**Rapport de diagnostic
de vos installations
d'assainissement non collectif dans le
cadre d'une vente**

Visite réalisée le : 23/02/2021, par PELTZ Gregory
Référence dossier :

Propriété desservie :
9 Chemin du Bédât
65200 POUZAC

XIII. Croquis des installations

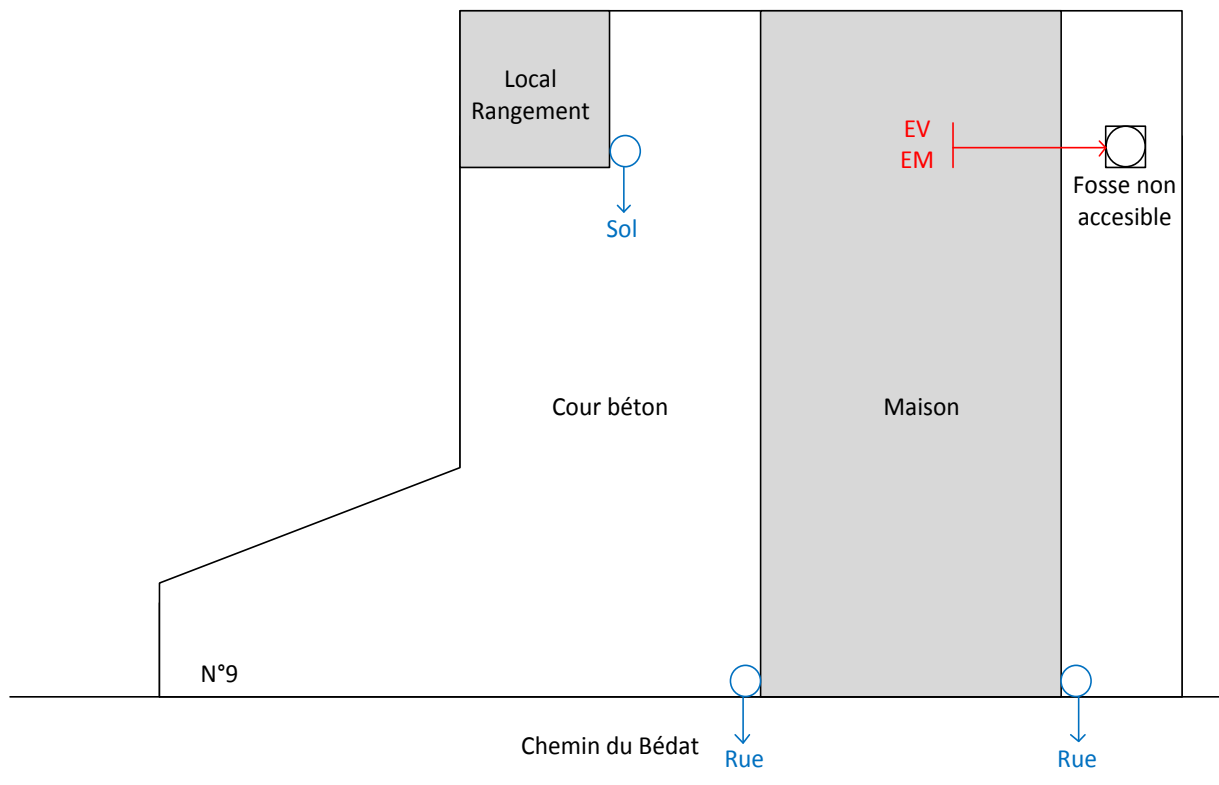
1- Dédution de la conclusion
Installation non conforme : Sans danger pour la santé des personnes ni risque environnemental avéré
2- Avis de l'enquêteur
Réhabilitation à effectuer au changement de propriétaire !
Voir feuillet Évaluation du système existant

1) Réhabilitation à effectuer au changement de propriétaire !
